**VALUTAZIONI DI CARATTERE  
GEOLOGICO SULLE OSSERVAZIONI  
RICEVUTE**

**Comune di Rossana**

**Committente: Amministrazione Comunale**

*Marzo 2014*

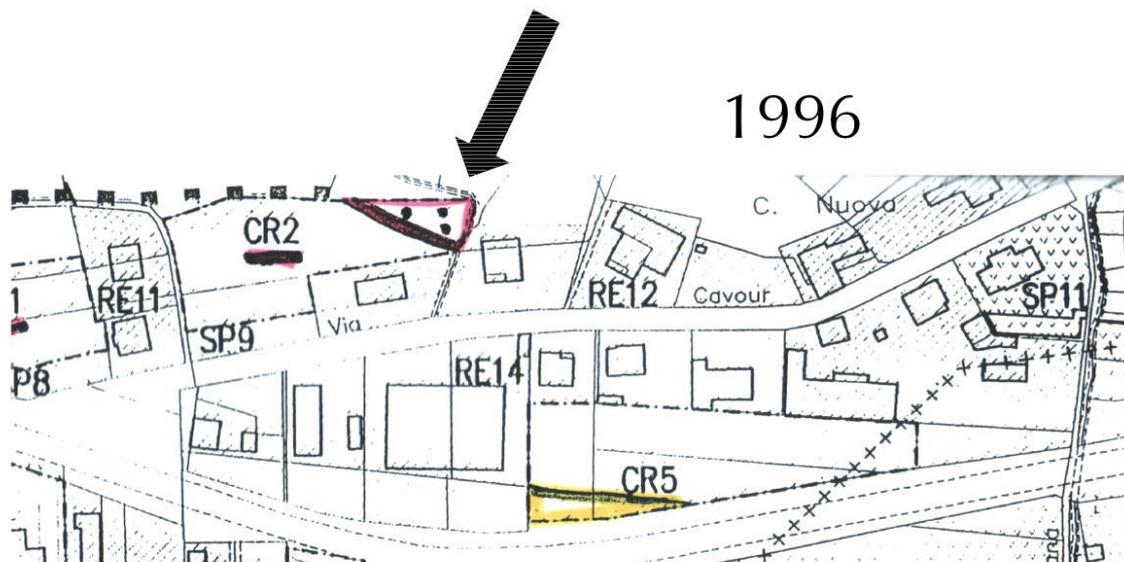
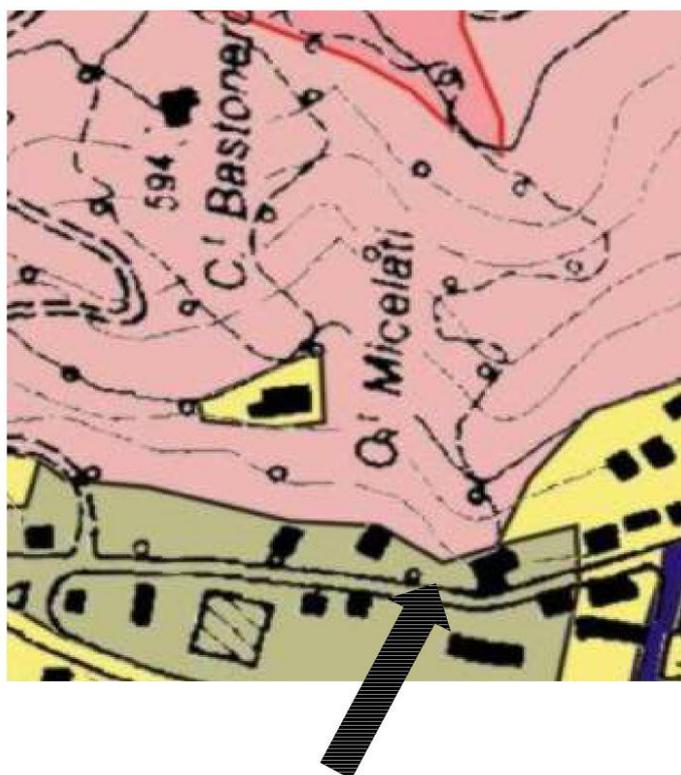
In tale osservazione i firmatari, proprietari di abitazioni e terreni limitrofi ad un tratto di scarpata a NE del concentrico, esprimono preoccupazione per le modifiche apportate negli anni ad un piccolo tratto di versante, individuato in classe 3 negli elaborati geologici del 1996-1998.

Allo stato dell'arte, pur non potendo per motivi di tempo ed economici predisporre un'ulteriore indagine localizzata, si ritiene quindi inalterato il quadro del rischio moderato individuato e corretta la classificazione del settore, ferme restando le disposizioni contenute nelle NTA e delle legende degli Elaborati Tecnici.

si può notare la corrispondenza delle perimetrazioni per l'area in questione, che presenta le limitazioni previste oggi per la classe 3 indifferenziata

## STRalcio Carta di Sintesi scala 1.5.000

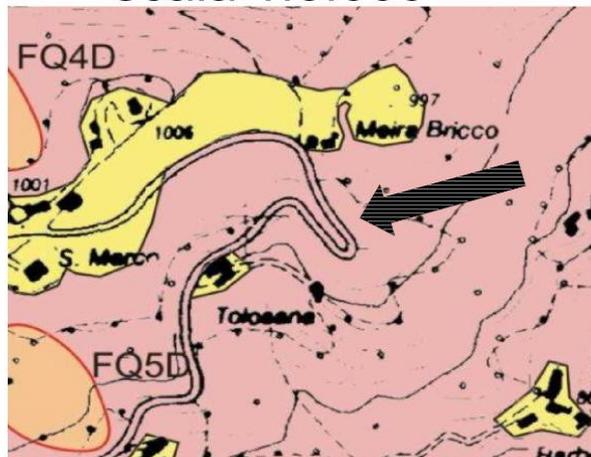
In questo caso, fornendo a supporto apposita Perizia redatta dal collega, dott. S. Tuberga, si richiede la riclassificazione in classe 2 anziché 3 indifferenziata di una piccola porzione a lato strada e a ridosso di un settore già edificato vicino a Lemma. Esaminata la documentazione prodotta e le motivazioni addotte, si ritiene di poter accogliere l'osservazione, basata sulla citata perizia che costituisce parte integrante dell'osservazione, apportando la modifica richiesta, come da allegato sotto riportato .

La borgata, e l'intorno sulla dorsale sono considerati in classe 2, il versante circostante in 3 indifferenziata (viola), dove però possiamo avere porzioni con le caratteristiche della 2

sopra:attuale

sotto:proposta
